## WST1-UG-88

wegen: Windpark Untersiebenbrunn Ost  
("WP USO");  
Stellungnahme und ergänzende Auskunft

### II. ERGÄNZENDE AUSKUNFT gemäß § 12 Abs 6 UVP-G

Abbildung 1: Übersicht – Wegebau und Anlagenstandorte  
(Quelle: Dokument B0101, Ruralplan)

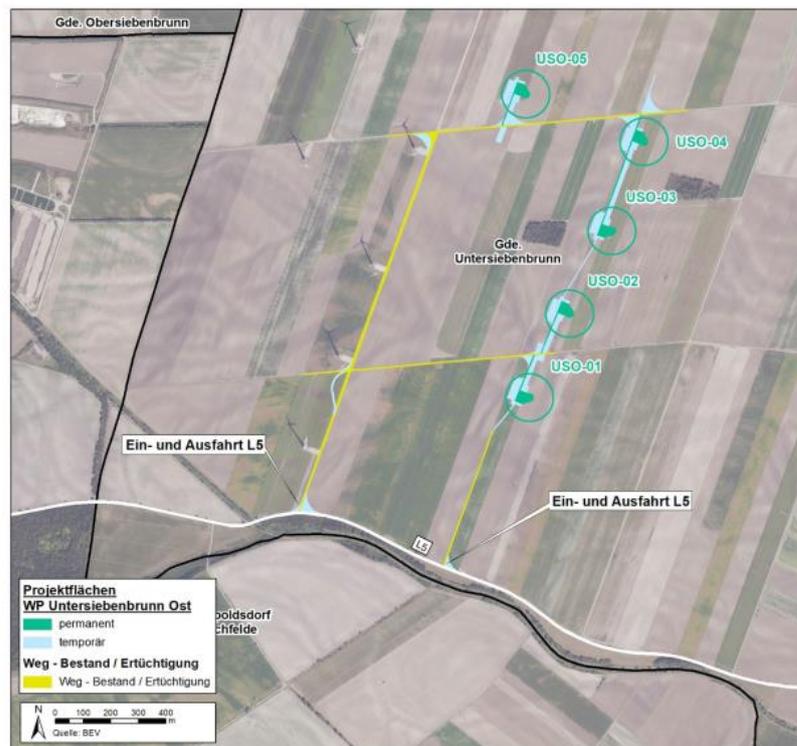
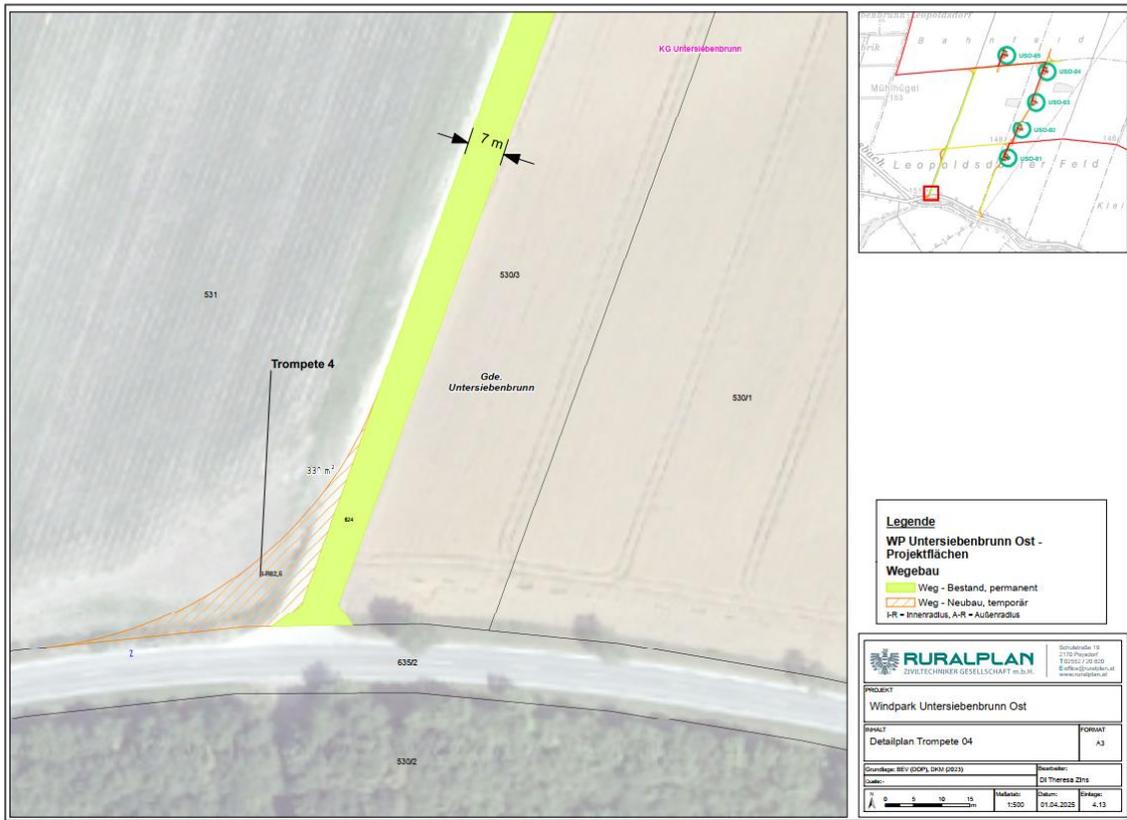
In der Vorhabensbeschreibung (Dokument B0101 "Technische Beschreibung des Vorhabens – Revision 1") und den Detailplänen zu den Einfahrtstropeten (Dokument B0205 "Detailpläne – Einfahrtstropeten") sind folgende Einfahrtstropeten bei der L5 abgebildet:

Mit der vorliegenden ergänzenden Auskunft gem § 12 Abs 6 UVP-G geben wir bekannt, dass ausschließlich die westlich eingezeichnete Trompete von der L5 Vorhabensbestandteil ist (in Abbildung 1 links eingezeichnet). Die östliche Einfahrtstropete von der L5 entfällt (in Abbildung 1 rechts eingezeichnet). Siehe dazu auch die Beilagen ./1 und 2.

Abbildung 2: Detailplan Einfahrtstrompete ohne Trompete 3  
(Quelle: Ruralplan)
